Distr. générale  
20 novembre 2015  
Français  
Original : anglais

**Commission économique pour l'Europe****Comité des transports intérieurs****Forum mondial de l'harmonisation des Règlements  
concernant les véhicules****Groupe de travail en matière de roulement et de freinage****Quatre-vingt-unième session**Genève, 1<sup>er</sup>-5 février 2016

**Homologation de type internationale de l'ensemble  
du véhicule (IWVTA) – Règlement n° 13-H****Proposition d'amendements au Règlement n° 13-H  
(Prescriptions uniformes relatives à l'homologation des  
voitures particulières en ce qui concerne le freinage)****Communication des experts de l'Organisation internationale  
des constructeurs d'automobiles\***

Annexe 2, Marque d'homologation et paragraphe du modèle A, modifier comme suit :

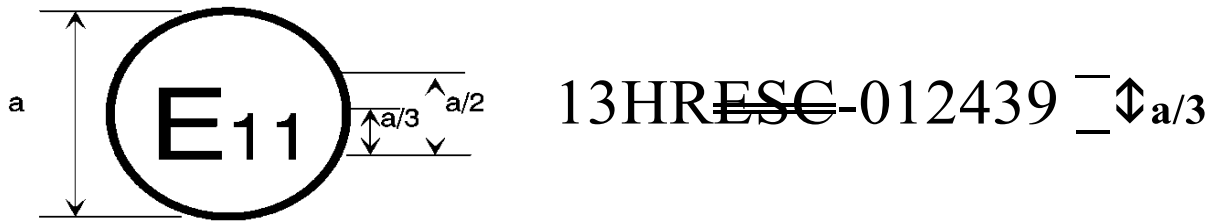
La marque d'homologation ci-dessus, apposée sur un véhicule, indique que le type de ce véhicule a été homologué au Royaume-Uni (E11), en ce qui concerne le dispositif de freinage, en application du Règlement n° 13-H, sous le numéro d'homologation 012439. Les deux premiers chiffres du numéro d'homologation indiquent que l'homologation a été délivrée conformément aux prescriptions **de la série 01 d'amendements au Règlement n° 13-H sous sa forme originale**. ~~La marque supplémentaire «ESC» indique que le véhicule satisfait aux prescriptions en matière de contrôle électronique de stabilité et de système d'aide au freinage énoncées à l'annexe 9 du présent Règlement.~~

8. L'exemple de marque d'homologation à l'annexe 2 ne doit pas mentionner de système électronique de contrôle de stabilité et doit se référer à la série 01 d'amendements.
